**Avis délibéré de la Mission régionale  
d'autorité environnementale de Bretagne sur  
le projet d'extension de la station d'épuration  
de Noyal-sur-Vilaine (35)**

n° MRAe 2021-008724

Illustration 3 : Implantation de la station d'épuration après extension

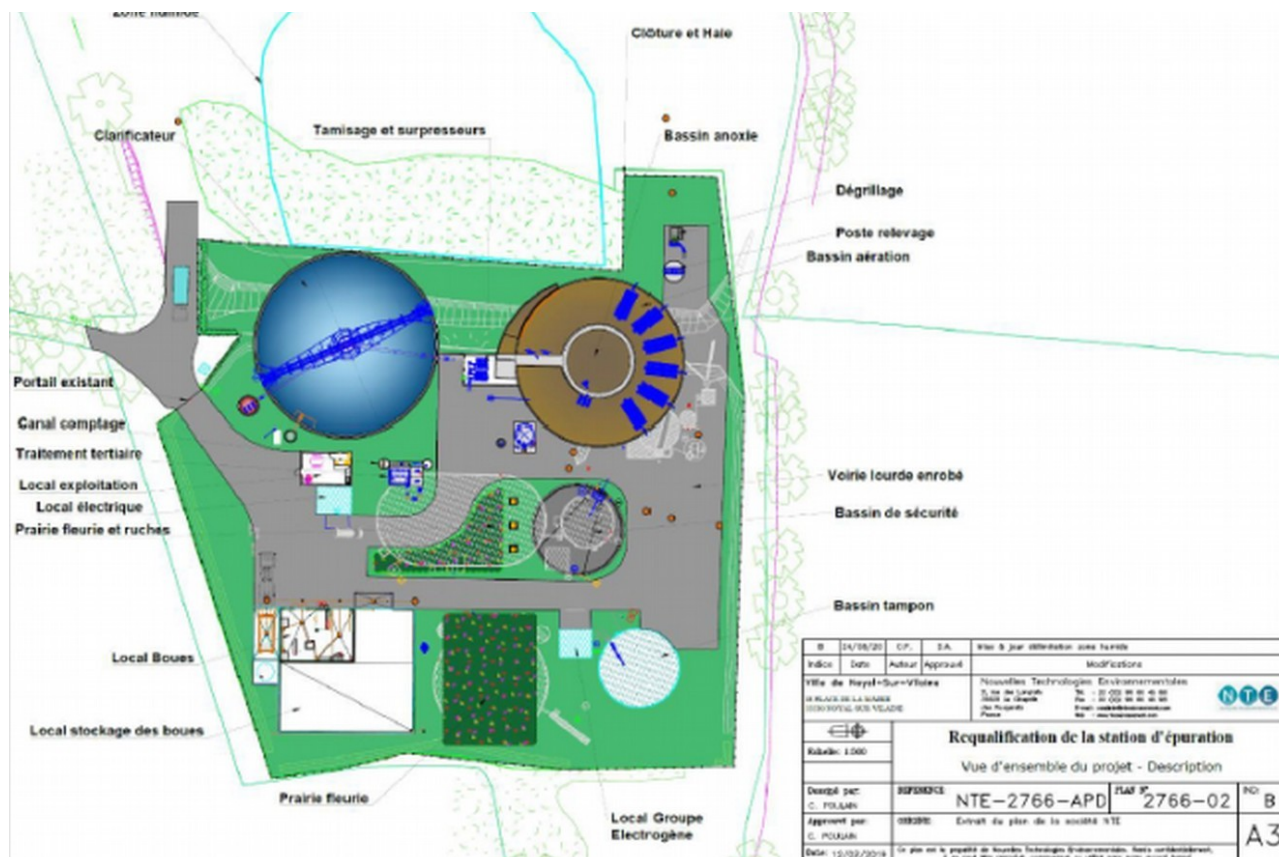
Après aménagement, la station d'épuration devrait être peu visible. La station d'épuration actuelle bénéficie déjà d'écrans végétaux qui seront presque entièrement conservés. Des treillis grillagés seront installés le long des parois du bassin d'aération pour permettre le développement de plantes grimpantes. De plus, l'espace central de la station ainsi que celui à proximité du local de stockage des boues seront ensemencés afin d'obtenir une prairie fleurie sur ces deux zones (voir illustration 3).

Illustration 6 : Localisation de la canalisation envisagée en zone humide

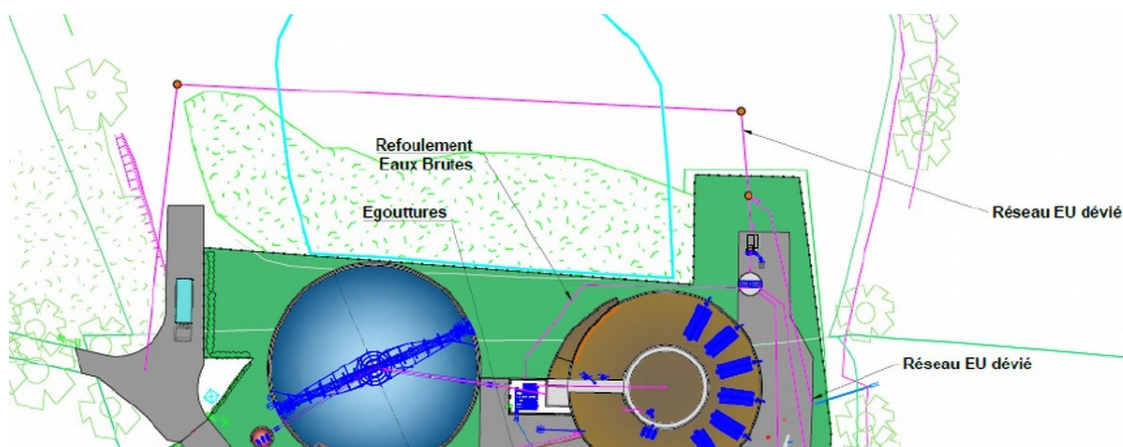
Concernant la zone humide à l'ouest de la station d'épuration, il est envisagé qu'une des canalisations de la station y soit posée (cf. illustration 6). Le cas échéant, des mesures seront mises en place pour limiter l'impact de cette pose sur la zone humide et favoriser sa remise en état (terrassement par horizon<sup>12</sup> et mise en place de 3 bouchons d'argiles<sup>13</sup> pour éviter les effets de drainage).

Le dossier initial d'étude d'impact initial ne présentait pas d'alternatives pour la pose de cette canalisation en zone humide. Les compléments fournis par la collectivité le 22 avril 2021 indiquent cependant que la possibilité d'implanter cette canalisation sur la parcelle de la station d'épuration (n°90) a été étudiée mais écartée pour des raisons de continuité de service. Il serait utile de présenter, à l'appui de cet argument, différents tracés possibles du réseau d'eaux usées, y compris sur la parcelle ouest (n°2381).

***L'AE recommande de vérifier la pertinence de tracés alternatifs pour l'une des canalisations de la station permettant d'éviter ou de limiter la traversée par celle-ci de la zone humide et de retenir la solution la moins défavorable.***
